ЗАПИТВАНЕ

На основание чл. 4 и чл.5 от ПРАВИЛНИК № 2 ЗА РАБОТАТА НА ЕКСПЕРТНИТЕ ТЕХНИЧЕСКИ СЪВЕТИ /ЕТС/ КЪМ КИИП Ви моля за Вашето компетентно становище относно възможността за вграждане чрез замонолитване на дъждовни PVC тръби в главни конструктивни елементи и съответствието им с действащите нормативни актове в Република България.

Многоетажна стоманобетонна колона

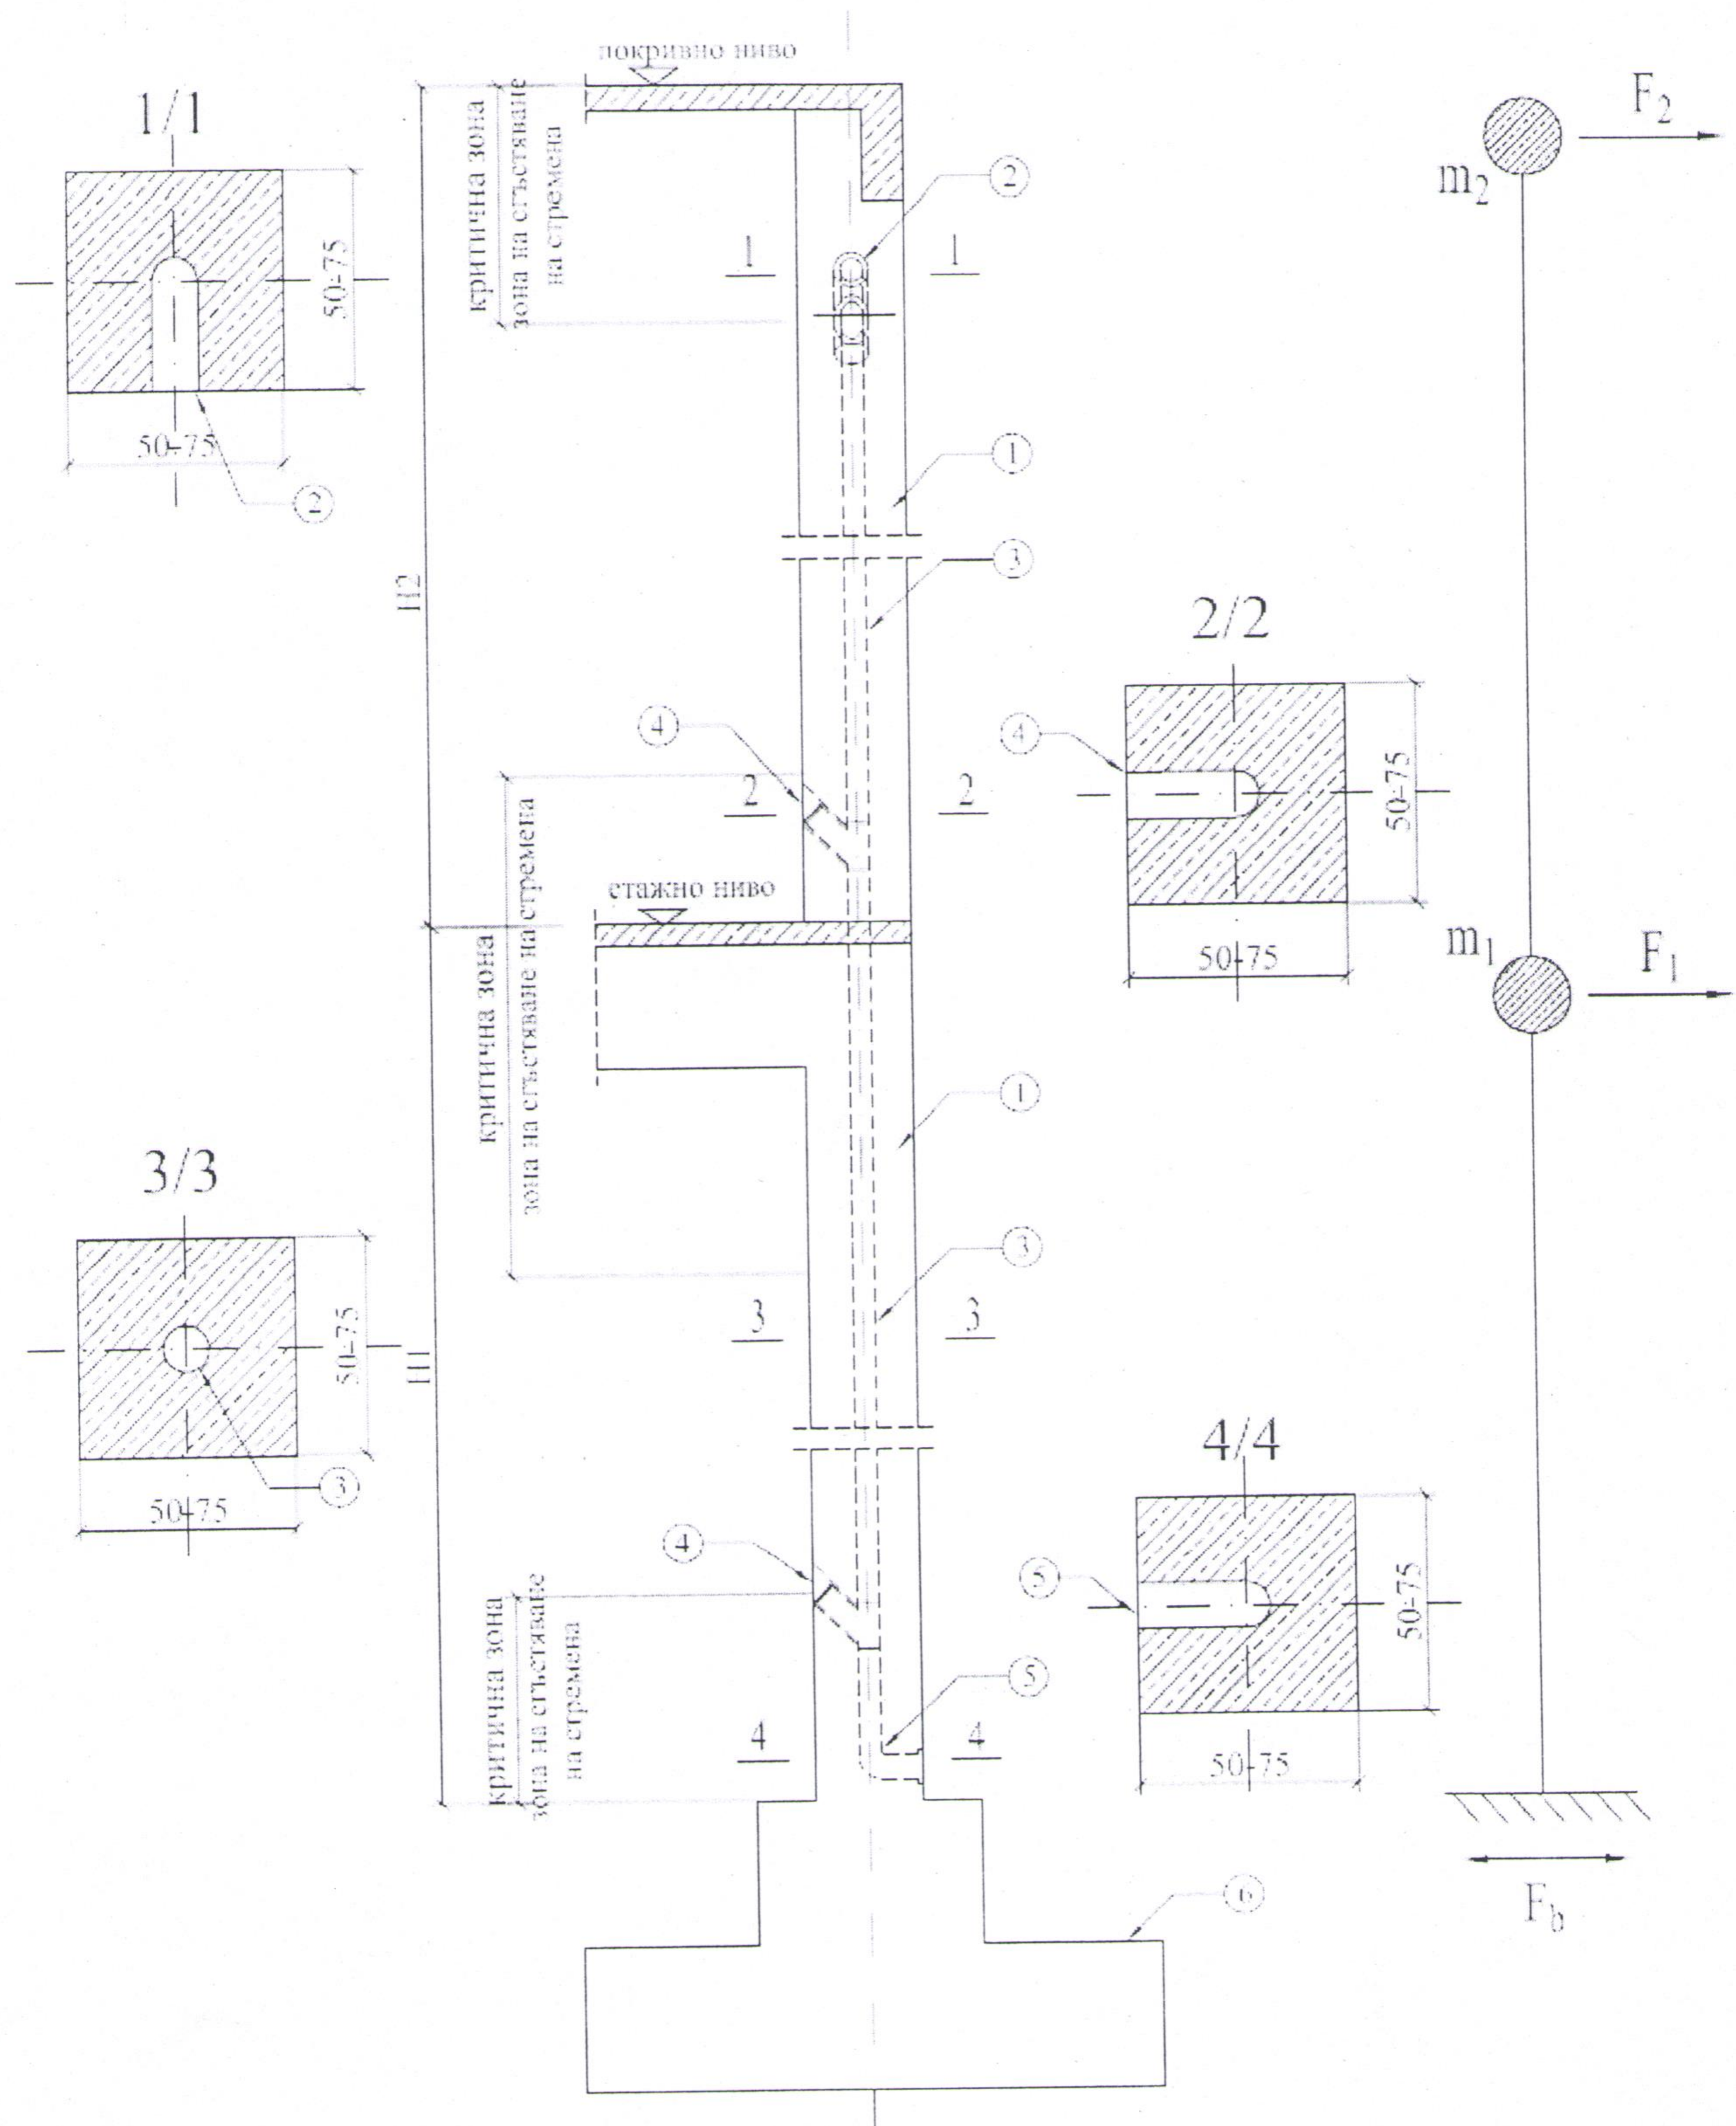
Видно от Приложение 1 към настоящия документ, PVC тръбата $\Phi 160$ (150) отслабва надлъжно сечението на конструктивния елемент - носеща земетръс, конзолна, многоетажна, стоманобетонена колона в почти цялата и височина. Критичните сеизмични зони на колоната са допълнително отслабени чрез изводите за влизане, излизане и ревизиране на Вик тръбата.

1. Допустимо ли е замонолитването на канални тръби във вертикални стоманобетонени елементи носещи и земетръсни усилия ?
2. Съществуват ли правила и какви са те, чрез които да се определят:

- 2.1. Огъвателната коравина и дуктилността на такъв елемент отчитайки спесифичните му участъци ?
 - 2.2. В съответствие с изискванията на чл. 59, чл. 68, включително описания начин на конструиране на армировката в критичните зони съгласно табл. 7.1 и други от „Наредба N: РД-02-20-2 от 27 януари 2012г. за проектиране на сгради и съоръжения в земетръсни район“ как следва да се конструират критичните зони на колоната и в частност как трябва да се приложи изискуемото сгъстяване на стремена /за $k_s=0.27$ $a_{nc}/a_{ns}=10\text{cm}$ / при положение, че PVC тръбата е с диаметър $\Phi 160$ / $\Phi 150$ / и тя трябва да излезе извън колоната странично ?

- 2.3. Необходима ли е евентуална корекция на дължината на критичната зона ?
 - 2.4. С какво сечение да се работи при оразмеряване, има ли други особености и какви, при оразмяване на такава колона ?
